Sametingets uttalelse: Varsel om planoppstart: Detaljreguleringsplan for Telneset Solkraftverk - Tynset kommune

Uttalelse til varsel om planoppstart av detaljreguleringsplan for Telneset Solkraftverk

NVEs innspill - Varsel om planoppstart og høring av planprogram - Detaljreguleringsplan for Telneset Solkraftverk - gnr.72 bnr. 59 mfl. - Tynset kommune

Svar ang. arbeid med detaljreguleringsplan - Telneset Solkraftverk - Plan-ID 3427-202402 - Tynset kommune

Eksisterende stier og turveier ved Telneset

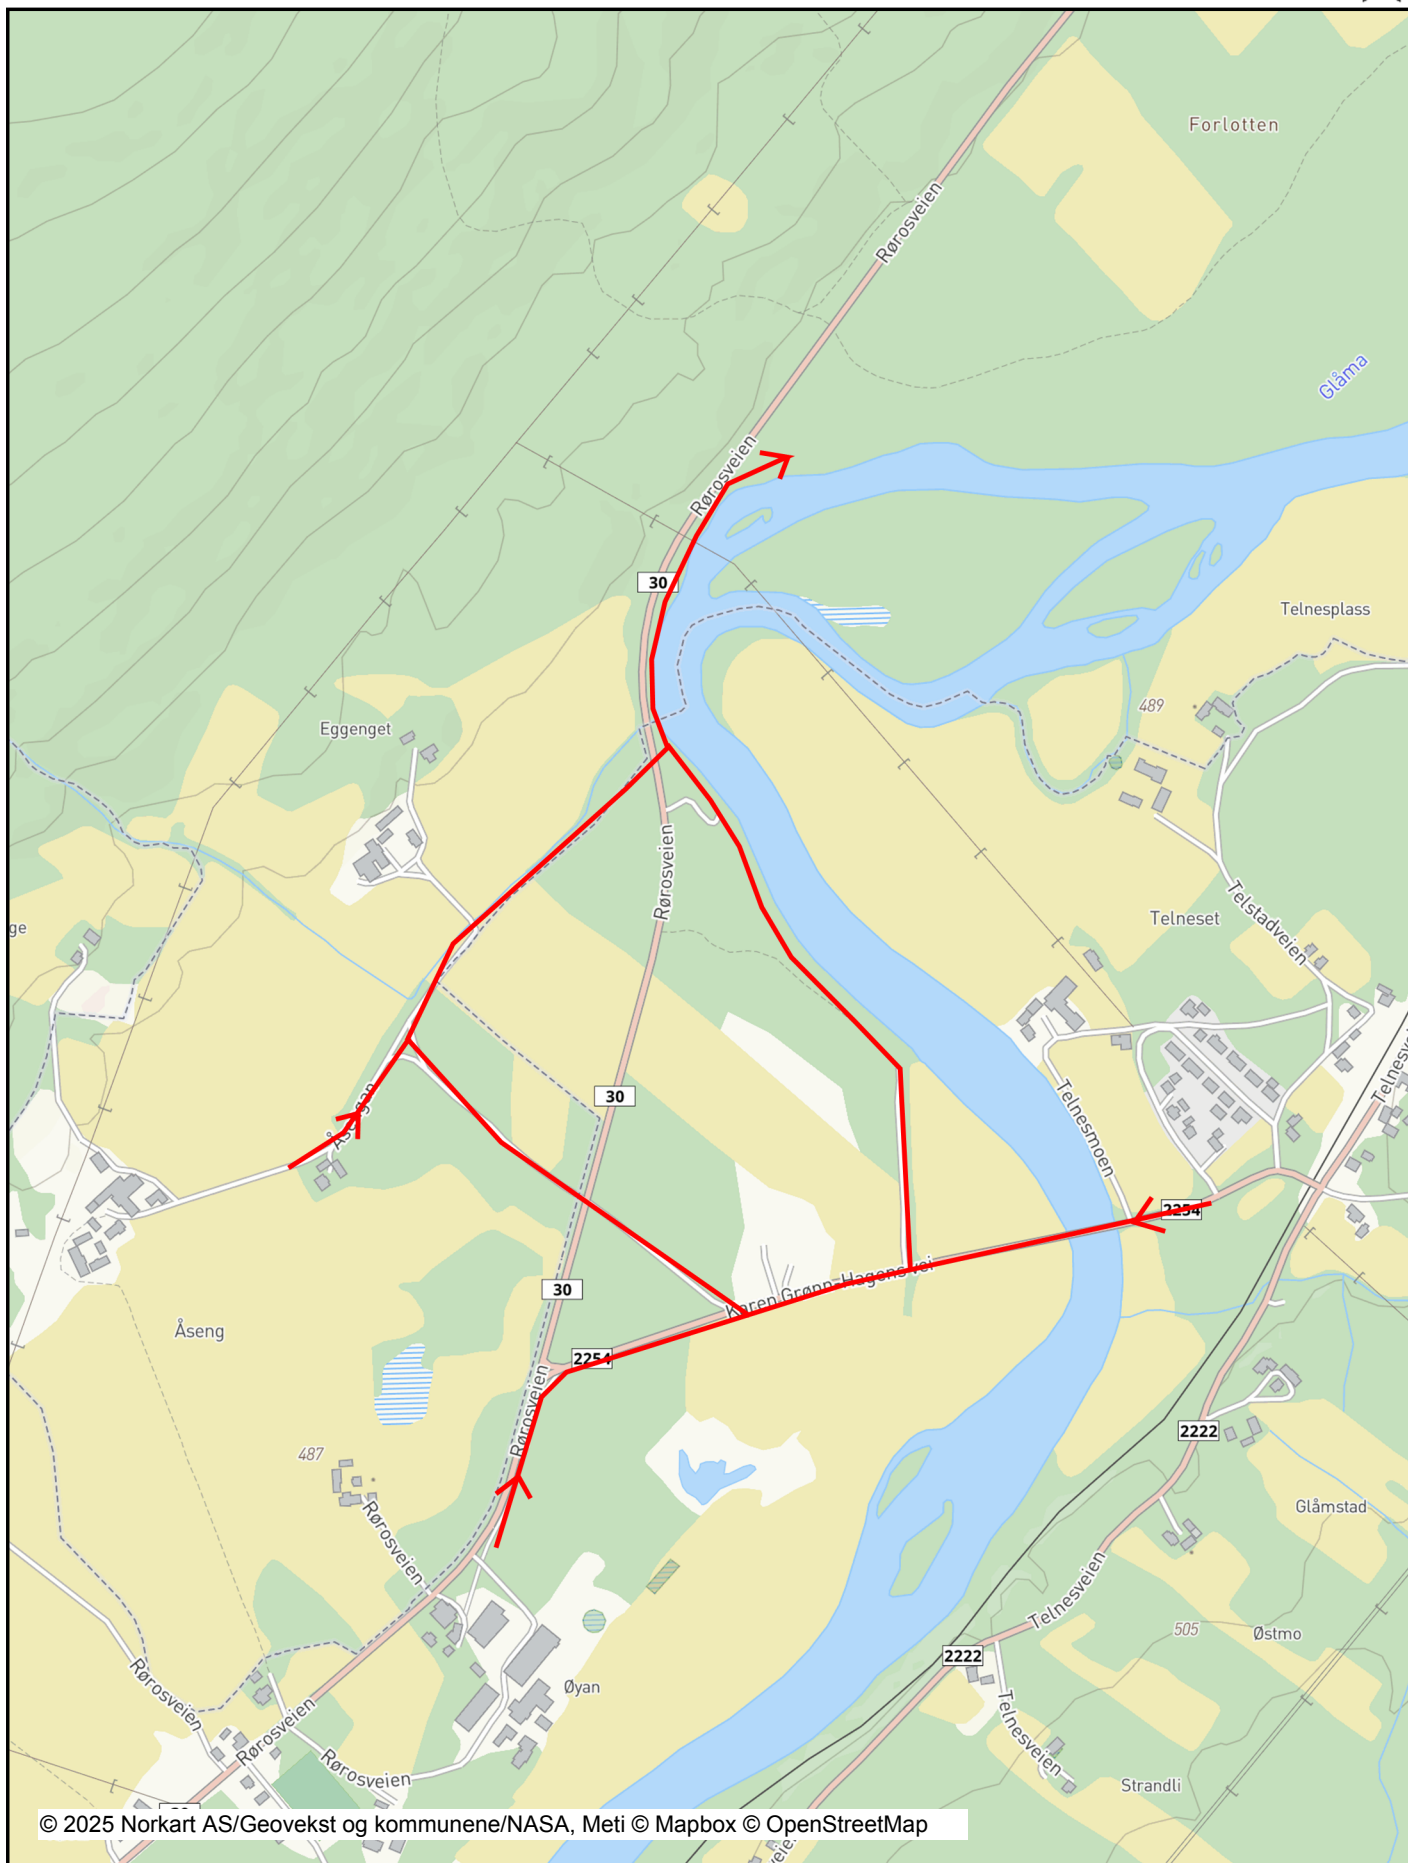
På stedet er det et eksisterende nett av stier, turveier og atkomstveier. Se vedlagt kartutsnitt. Dette er slik at en bare behøver å krysse fv. 30 på noen få pkt. Dvs slipper å gå/ sykle langs selve fv. 30 – bare krysse denne på få og oversiktlige pkt. Disse stiene/ turveiene brukes jevnlig av de som bor på Telneset, men også av Vingelsinger. Selv løper jeg en del i området – vår, sommer, høst. Jeg møter da stadig turgåere. Snø kommer vanligvis også litt senere på Telneset enn det gjør i Tolga og Vingelen, + det blir gjerne før barmark der på våren, noe som gjør at barmarkssesongen også varer lengre.

Del av nevnte turvei går rett gjennom planområdet – snarveien mellom fv 2254 og fv 30. Ved regulering av området bør denne «snarveien» bevares slik den er i dag. Muligens er det også opparbeidet hevdsett knyttet til denne snarveien.
